Segnatura: MIC|MIC\_SS-PNRR|27/02/2024|0006730-P

SOPRINTENDENZA SPECIALE PER IL PIANO NAZIONALE  
DI RIPRESA E RESILIENZA

*Oggetto:* [ID: 8220] Procedura di Valutazione di Impatto Ambientale ai sensi dell'art.23 del D.Lgs 152/2006 relativa al progetto di un impianto agrivoltaico denominato "Iudica", della potenza pari a 78 MW e delle relative opere di connessione alla RTN, da realizzarsi nei Comuni di Castel di Iudica (CT), Ramacca (CT) e Aidone (EN), in località "Cacocciola" e "Belmontino Sott.no".  
Proponente: Energia Pulita Italiana 2 S.r.l.  
Parere tecnico-istruttorio

Figura 1 - Stralcio Elaborato IUDICA-IAR04-R1\_Relazione paesaggistica - Localizzazione impianto su ortofoto, articolato nelle 4 macroaree

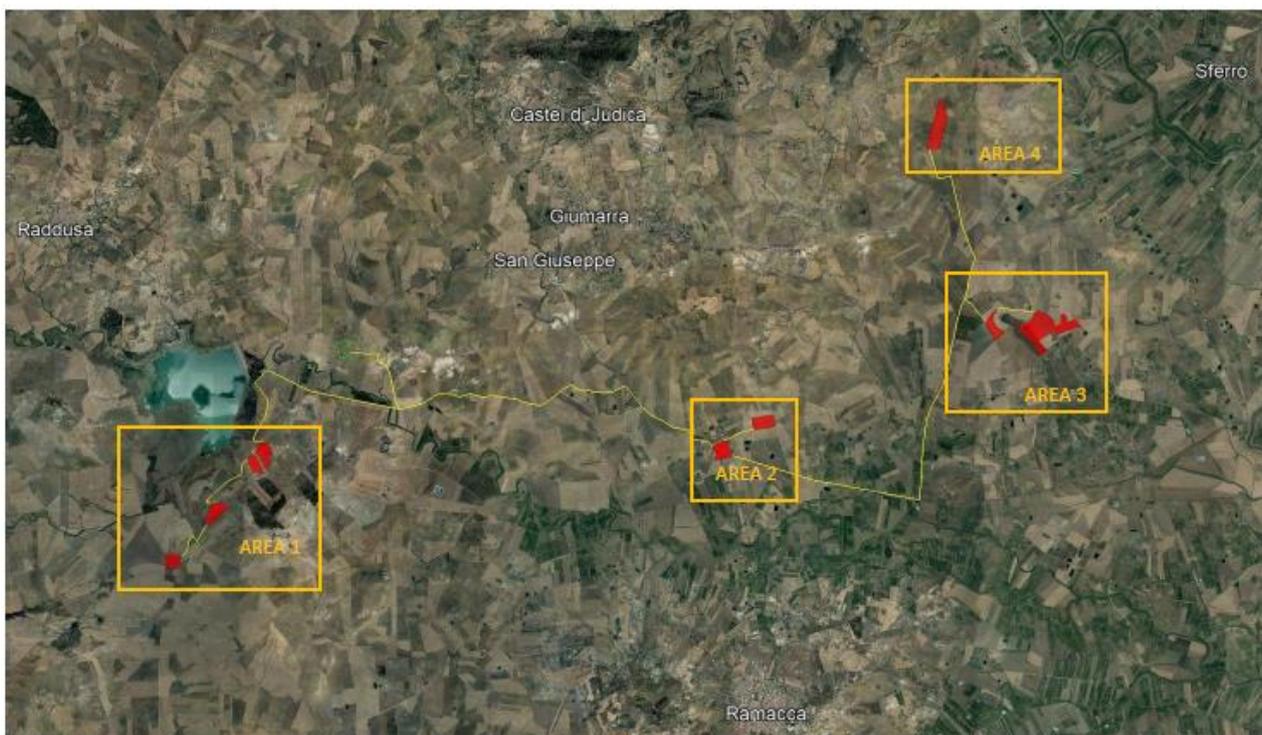
- Considerato che il progetto in argomento prevede l'articolazione dei campi in 4 macro aree, in relazione all'area 4 posta in aderenza all'area vincolata ai sensi dell'art. 136 del D.L.gs. 42/2004 denominata "Monte Turcisi" con Decreto del 27/04/1998, si chiede una verifica di compatibilità con le previsioni del P.P. della provincia di Catania adottato con D.A. n. 31/GAB del 03/10/2018, nel quale all'art. 39 P.L. 19 "Area del bacino del Gornalunga, contesto 19c. Paesaggio delle aree seminaturali di Monte Turcisi e del lago Ogliastro, aree di interesse archeologico comprese", non è consentito: "realizzare manufatti e opere che possano direttamente alterare i caratteri di panoramicità dell'area"

Figura 3 - Stralcio Elaborato IUDICA-IAT06 Regimi Normativi – in evidenza l’interferenza dell’impianto con i livelli di tutela di cui: in giallo livello 1, in verde livello 2 e in rosa livello 3.

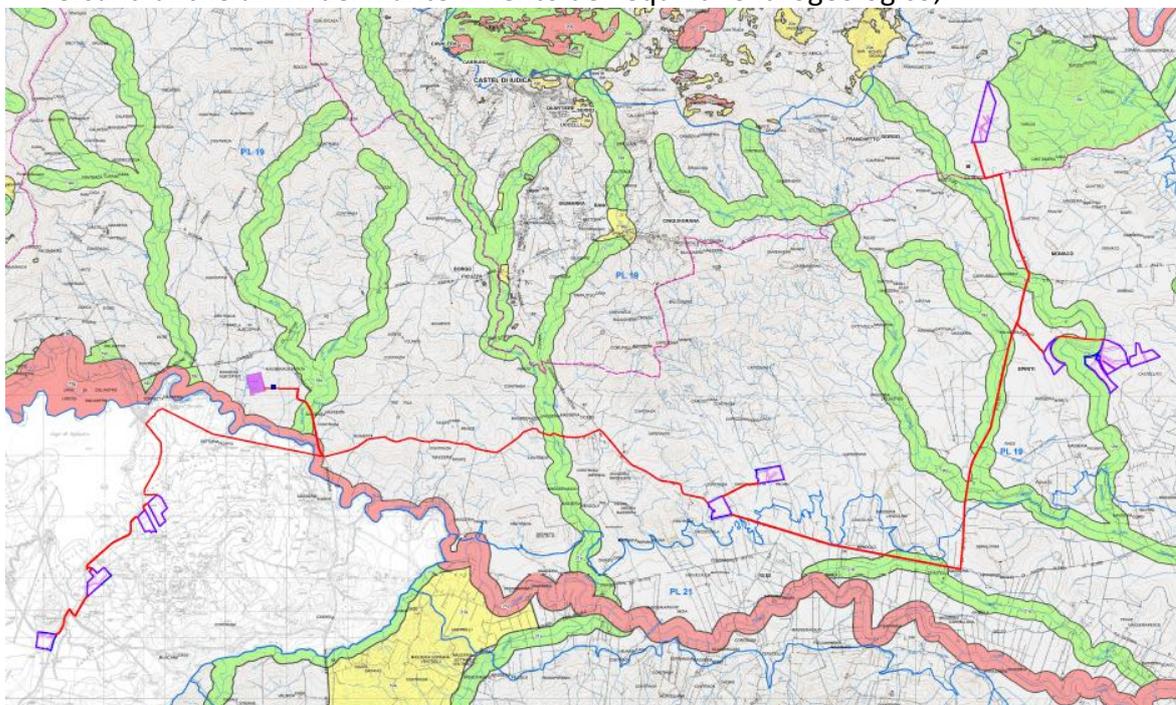
**CONSIDERATO E VALUTATO** che le opere di progetto interferiscono con differenti "contesti" tutelati dal Piano Paesaggistico della provincia di Catania con specifiche prescrizioni orientate alla tutela e valorizzazione del patrimonio paesaggistico (NTA artt. 39 e 41), di cui di seguito si riportano quelle pertinenti per ogni contesto con riferimento alle opere interferenti:

- 19.c "Paesaggio delle aree seminaturali di Monte Turcisi e del lago Ogliastro, aree di interesse archeologico comprese"(Comprendente il SIC ITA060001 e le aree di interesse archeologico di Monte Turcisi) con **livello di tutela 2** (interferenze: area d'impianto 4 posta in aderenza):

- 19.d "Paesaggio delle aste fluviali con elementi di naturalità, aree di interesse archeologico comprese" (Comprendente i corsi d'acqua Capo Bianco, Secco, Mise, Valetello, Albospino, Giumenta, Chianotta, Mendolo, S.Giuseppe, Sbarda, Olmo, Raso, Ventrilli, La Signora, Turcisi, Polmone e le aree di interesse archeologico di Cozzo Saitano - C.da Ventrelli) con **livello di tutela 2** (interferenze: passaggio del cavidotto):

- 19.g “Paesaggio naturale del Lago Ogliastro e dei fiumi con alto interesse naturalistico” (Comprendente i corsi d’acqua Dittaino e Gornalunga) con **livello di tutela 3** (interferenze: limitrofa all’aerea d’impianto e interferito dal cavidotto):

Figura 4 - Stralcio Elaborato IUDICA-IAT11 Carta dei Beni paesaggistici – in evidenza le interferenze con i corsi d’acqua e aree di interesse archeologico, e il lago Ogliastro.

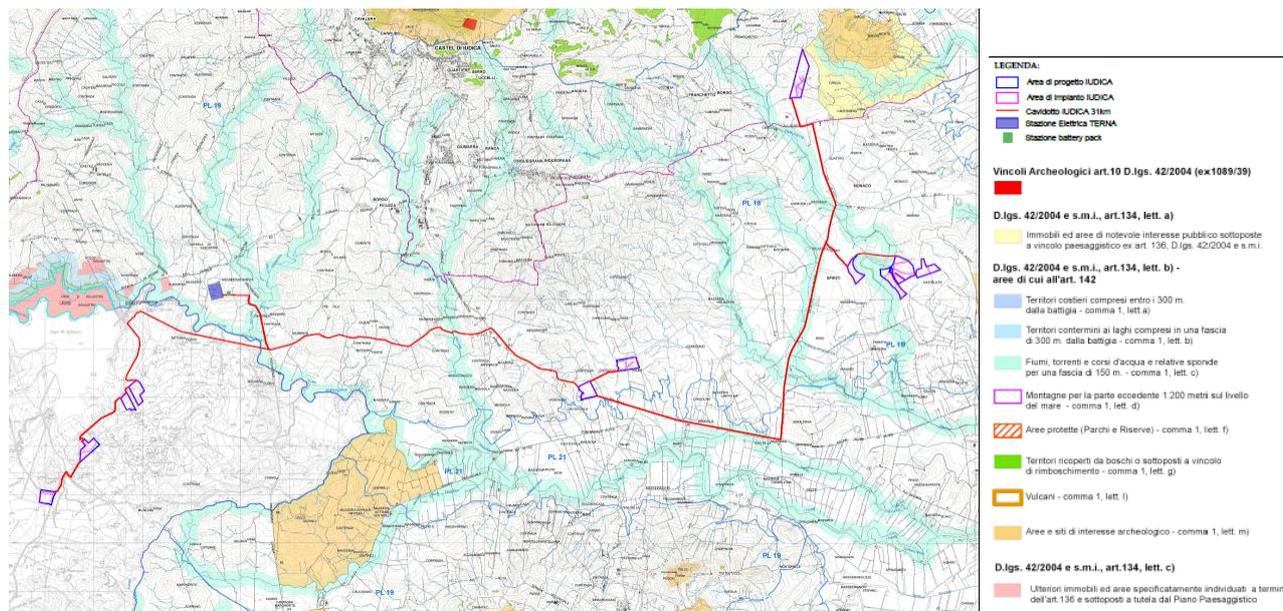
**CONSIDERATO** che l'area interessata dalla realizzazione dell'impianto e delle relative opere di connessione alla rete, come evidenziato anche dalla Soprintendenza BB.CC.AA. di Catania e di Enna, è caratterizzata dalla presenza di un importante patrimonio culturale tutelato ai sensi del D.Lgs 42/04 e nello specifico:

- *Lago di Ogliastro*, posto ad una distanza rispetto alla macroarea 1 sottocampo 1.3 di 250 mt. in direzione sud;
  - 3.2. Beni paesaggistici vincolati *ope legis*, ai sensi dell'articolo 142 del Codice dei Beni Culturali, D.Lgs. 42/2004, comma 1, **lettera c)**: *i fiumi, i torrenti, i corsi d'acqua iscritti negli elenchi previsti dal testo unico delle disposizioni di legge sulle acque ed impianti elettrici, approvato con regio decreto 11 dicembre 1933, n. 1775, e le relative sponde o piedi degli argini per una fascia di 150 metri ciascuna" interferenze:*

- *Fiume Gornalunga*, interferito dal passaggio del cavidotto, posto a 240 mt. rispetto alla futura stazione SE TERNA "Raddusa 380" in direzione nord;

Figura 16 – Carta di analisi dei vincoli paesaggistici con evidenziati i buffer di 500 mt previsti per gli impianti agrofotovoltaici ai sensi dell'art. 20 del D.Lgs 199/2021 e ss.mm.ii.(elaborazione a cura della Segreteria Tecnica SS-PNRR)

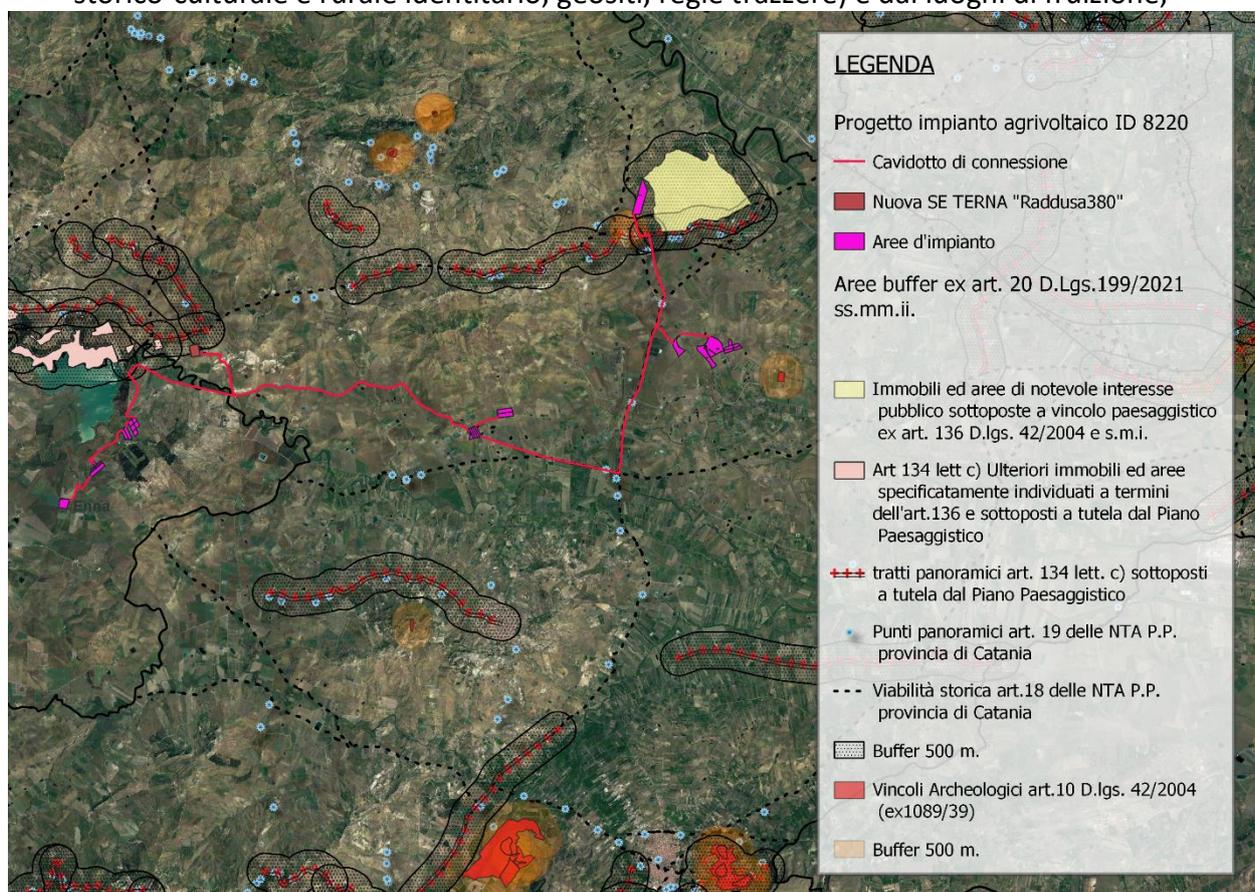
- l'impianto agrivoltaico proposto rientra tra gli "interventi di rilevante trasformazione del paesaggio" disciplinati dal Piano Paesaggistico della Provincia di Catania;

- l'impianto agrivoltaico proposto è visibile da molti punti sensibili tutelati dal DLgs. 42/04 e dal Piano Paesaggistico della Provincia di Catania (patrimonio culturale, aree tutelate ai sensi dell'art. 134, lett.c del Dlgs. 42/04, percorsi panoramici, beni isolati appartenenti al patrimonio storico-culturale e rurale identitario, geositi, regie trazzere) e dai luoghi di fruizione;
